Undeep Castor Storage - System Efficiency 4,0 % - GRS / BGE Tec

Analyse: Vorschlag Direkt-Lagerung von Transport und Lager Behältern verschiedener Castor Typen (Spent fuel und WAA)

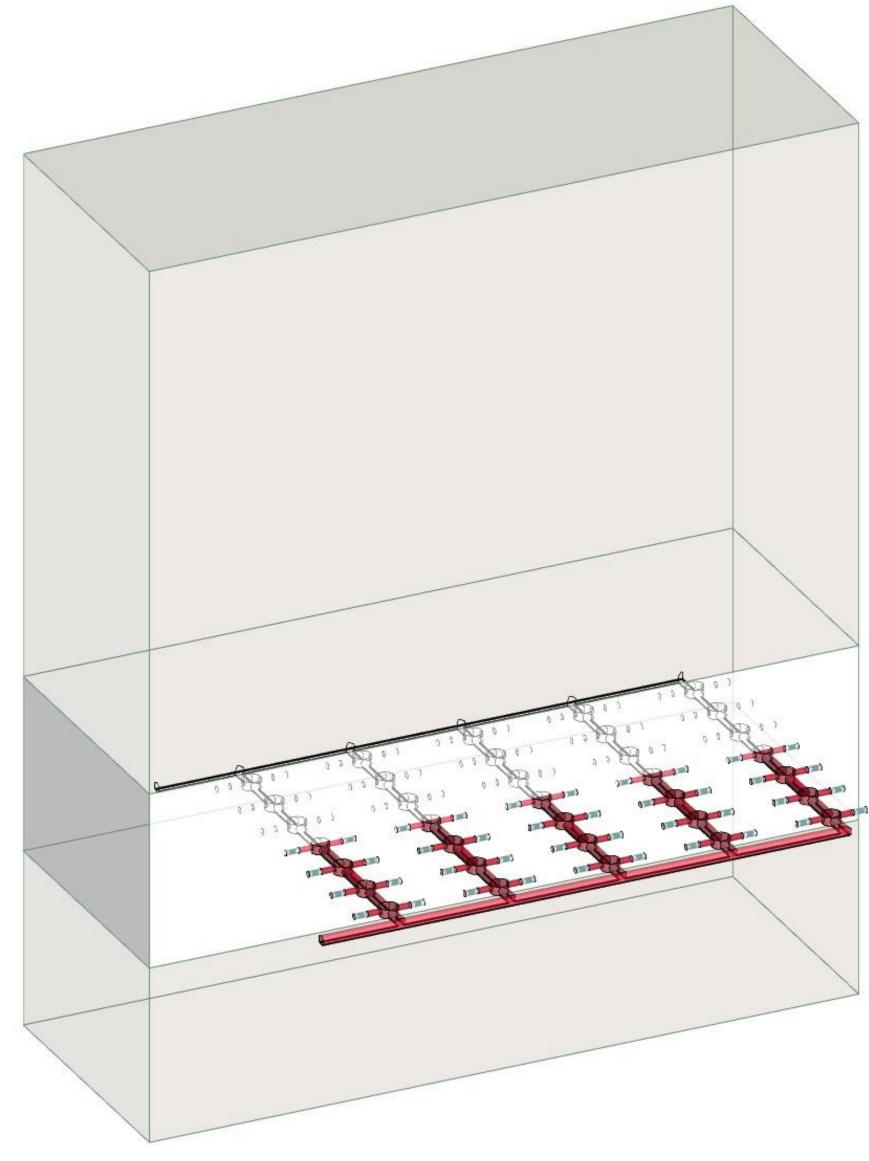
Der von GRS/BGE erreichte "räumliche Nutzungsgrad" von 4,0 % ist sehr schlecht

Summieren der Fahrgänge, der 10 m Drehkreise, der horizontalen Lagerbohrungen und der beiden Verbindungs-Tunnel

30 Stück Fahr-Gang-Mittelstücke von jeweils 18,8 Meter = 564 Meter >>>>>>>>>>>> 564 m x 22 m² = 12.408 m³ 10 Stück Fahr-Gang-Endstücke von jeweils 9,6 Meter = 96 Meter >>>>>>>>>>>> 96 m x 22 m² = 2.112 m³ 35 Stück Dreh-Kreise D = 10 m / h = 5m Castoren drehen und einschieben >>>>>>>>> 392,5 m³ x 35 = 13.737 m³ 2 Stück seitlich verbindende Fahrgänge von jew. 301 Meter = 602 Meter >>>>>> 602 Meter x 32 m² = 13.244 m³ 70 Einlagerungs-Bohrungen Durchmesser 2,9 m mit 15 m Tief = >>>>>>>>>>> 6,6 m² x 15 m x 70 = 6.930 m³

SUMME des nur mit Teilschnitt-Maschinen teuerst aufgewältigten Raumes = 48.431 m³

Summe der eingelagerten Castoren = 70 Stück mit SUMME 1.960 m³ Raumnutzung

48.431 m³ = 100 % >>>>> 1.960 m³ = 4,0 %

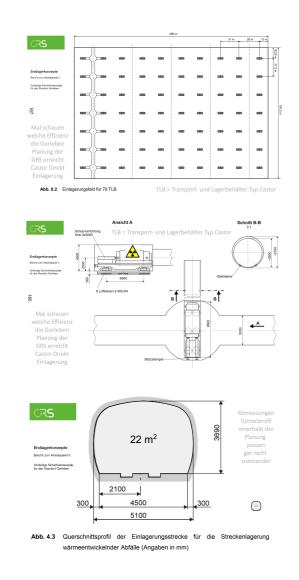
nicht verschliessbar

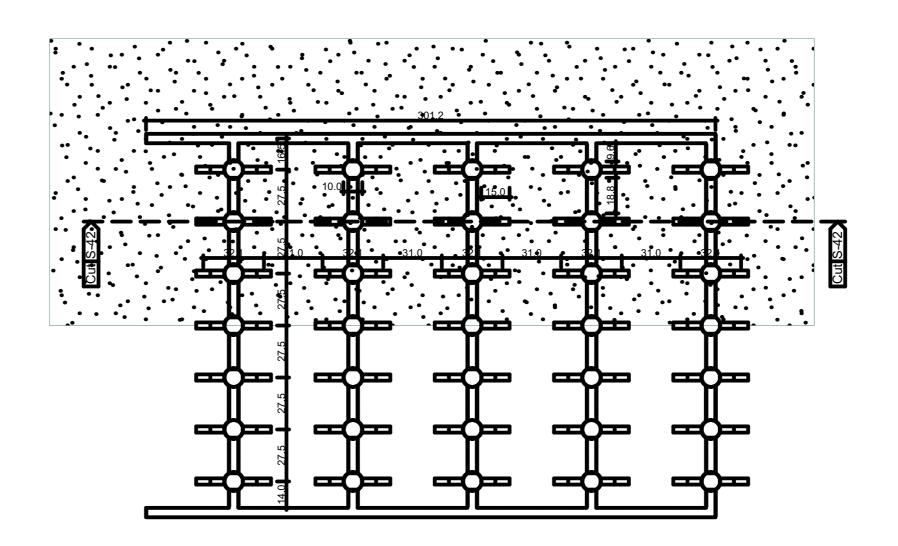
viel zu wenig tief
gar nicht effizient

Achtung : So nicht bauen - Keine ausreichende Teufe wg. Grenzen der Bewetterung (Kühlung) Horizontale untiefe Bergwerke sind nicht verschliessbar - Bentonit fällt wieder zusammen und für einen Verschluss mit Bergdruck reicht die Teufe nicht. - GRS und BGE können Endlager NICHT.
